令02原機(も)198
令和2年8月31日

国立研究開発法人日本原子力研究開発機構高速増殖原型炉もんじゅ
原子炉施設保安規定の変更認可申請の一部補正について

国立研究開発法人日本原子力研究開発機構 高速増殖原型炉もんじゅ原子炉施設保安規定 改正前後比較表

別図3-1 品質マネジメントシステムプロセス関連図

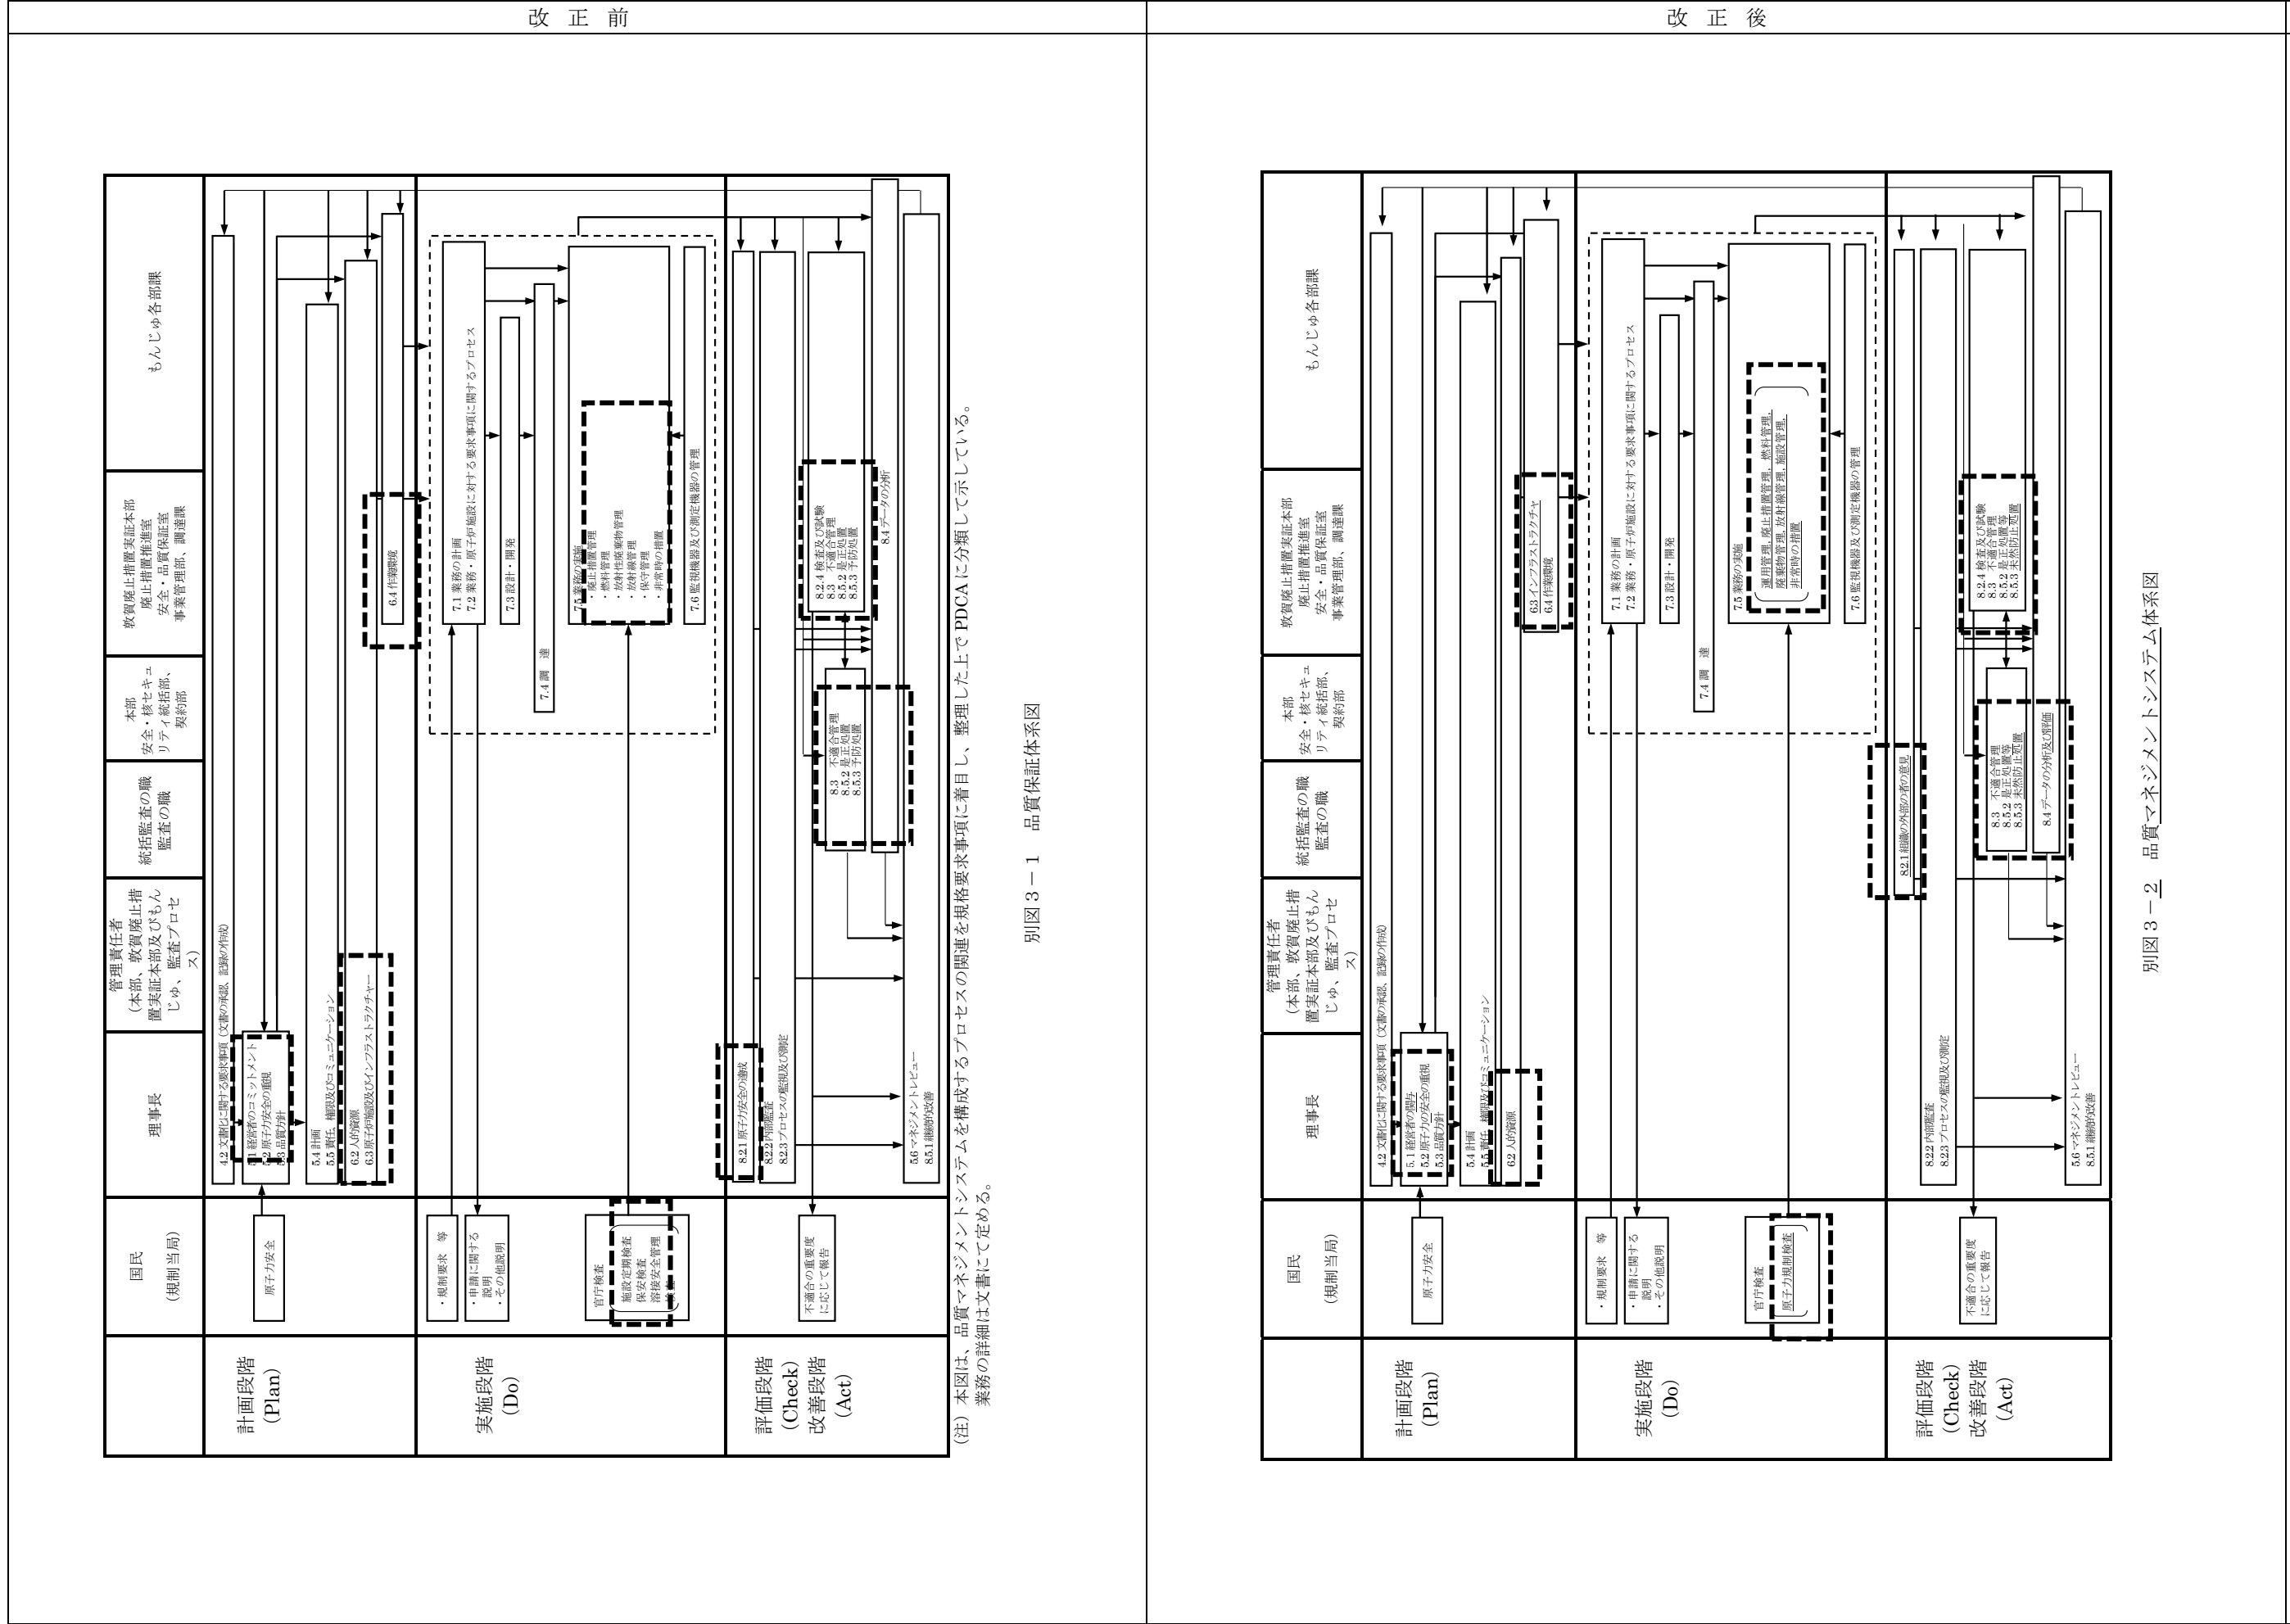
改正前	改正後	備考
<p>[別図を加える]</p>	<p>4. 品質マネジメントシステム(4.1 一般要求事項)</p> <p>5. 経営者等の責任</p> <p>Plan</p> <p>5.1 経営者の関与</p> <p>5.2 原子力の安全の重視</p> <p>5.3 品質方針</p> <p>5.4 計画</p> <p>5.4.1 品質目標</p> <p>5.4.2 品質マネジメントシステムの計画</p> <p>5.5 責任、権限及びコミュニケーション</p> <p>5.6 マネジメントレビュー</p> <p>Do 7. 業務の計画及び実施</p> <p>7.1 業務の計画</p> <p>7.2 業務・原子炉施設に対する要求事項に関するプロセス</p> <p>7.3 設計・開発</p> <p>7.4 調達</p> <p>7.5 業務の実施</p> <p>7.6 監視機器及び測定機器の管理</p> <p>4.2 文書化に関する要求事項</p> <p>6. 資源の運用管理</p> <p>6.1 資源の確保</p> <p>6.2 人的資源</p> <p>6.3 インフラストラクチャ</p> <p>6.4 作業環境</p> <p>Check, Act 8. 評価及び改善(8.1 一般)</p> <p>8.2 監視及び測定</p> <p>8.2.1 組織の外部の者の意見</p> <p>8.2.2 内部監査</p> <p>8.2.3 プロセスの監視及び測定</p> <p>8.2.4 検査及び試験</p> <p>8.3 不適合管理</p> <p>8.4 データの分析及び評価</p> <p>8.5.1 継続的改善</p> <p>8.5.2 是正処置等</p> <p>8.5.3 未然防止処置</p> <p>基本プロセス</p> <p>中プロセス</p> <p>小プロセス</p> <p>→ 明確な関連</p> <p>- - - 理解上重要な関連</p>	<p>原子力規制における検査制度の見直しに伴う変更 (品管規則の制定に伴う変更)</p>

備考
原子力規制における検査制度の見直しに伴う変更
(品管規則の制定に伴う変更)
